**Van:** art.5.1-2e  
**Verzonden:** vrijdag 2 december 2022 15:01  
**Aan:** art.5.1-2e  
**CC:**  
**Onderwerp:** RE: Vraag n.a.v. Besluit gedeputeerde staten omtrent de wachtplaats oostzijde Broekvelderbrug

**Onderwerp:** Vraag n.a.v. Besluit gedeputeerde staten omtrent de wachtplaats oostzijde Broekvelderbrug

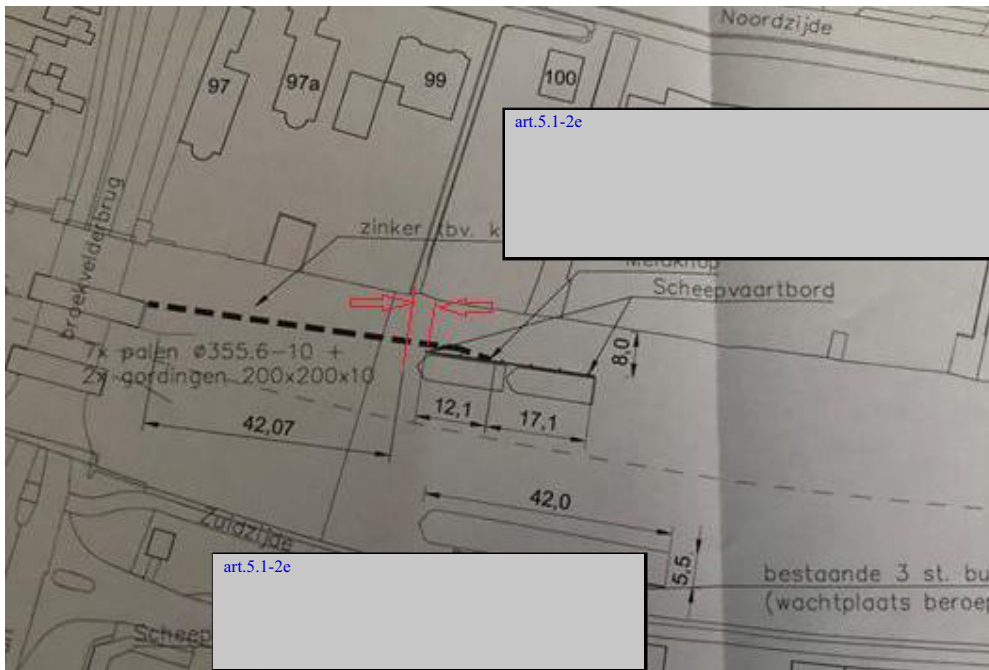
Het ging mij niet om de afstand van 7cm, maar om de afstand met rood aangegeven in onderstaande tekening.

Als de afstand tot de eerste paal 42 meter moet zijn (waarvan akte), dan is de tekening onjuist. Ik verzoek u de tekening te laten aanpassen.

Dat klopt, echter is de gangbare breedte van de recreatievaartuigen een stuk minder, waardoor deze net buiten of een klein stukje in de veiligheidsstrook komt.

Wil jij ook een variant toesturen met begin van het remmingwerk (dus begin gording) op 42,0 m vanaf het knikje. Dan kunnen we het nog intern bespreken. Maar aangezien we de 42,0 m hebben gecommuniceerd, zal de voorkeur hiernaar uitgaan (is mijn verwachting).  
Alvast bedankt.

De tekening bevat geen fouten; de positie is ongewijzigd.  
De positie van de wachtplaats wordt nl. ook bepaald door de veiligheidsstrook. De afgemeerde schepen moeten buiten de veiligheidsstrook komen te liggen. Vanwege de bochtstraal in de vaarweg is er daarom sprake van enig verschil tussen voorkant wachtplaats en de 42 m gemeten over de vaarweglijn. Zie bijlage voor de bijgewerkte versie 12 van de tekening.

Ik ontvang vandaag een tekening van de wachtplaats dd. 15-8-2022:

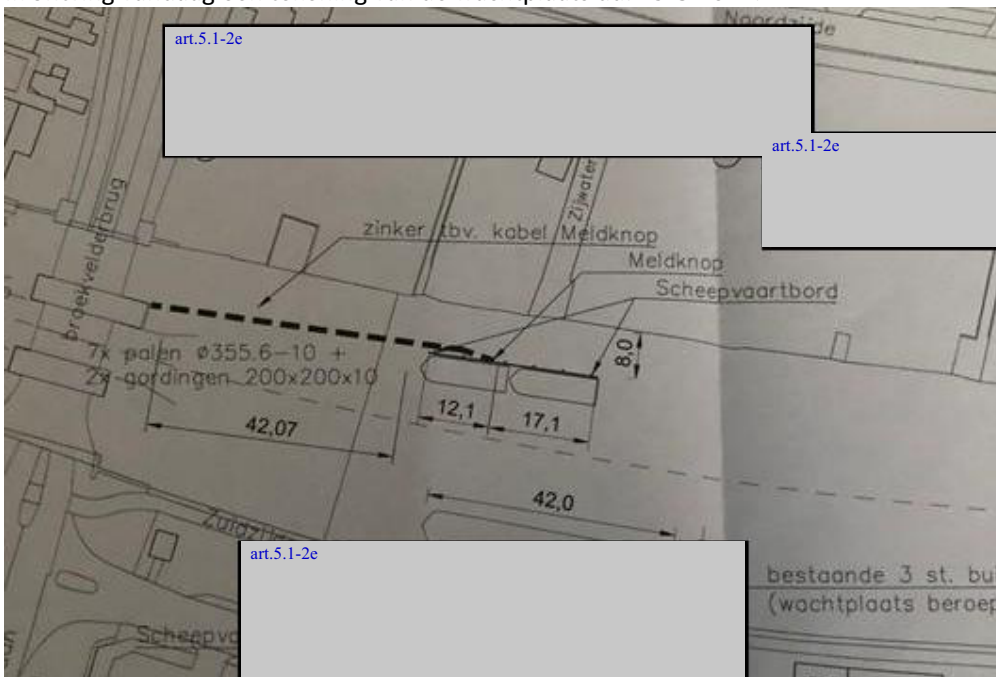
De eerste paal van de wachtplaats staat volgens de tekening nu verder dan de gecommuniceerde 42m vanaf de 'knik in het remmingwerk'.

Inmiddels is de afstand vanaf de brug volgens de tekening dus nog groter dan die al was. Daar moet uiteraard ook een reden voor zijn.

De afstand tussen de wachtplaats en de brug hoort 42,00 meter te zijn, en niet 42,07 meter. De lengte van 42,07 meter op de tekening d.d. 15-8-22 is dan ook onjuist en is geen indicatie voor hoe de wachtplaats gerealiseerd gaat worden. De afstand van 42,00 meter staat vast.
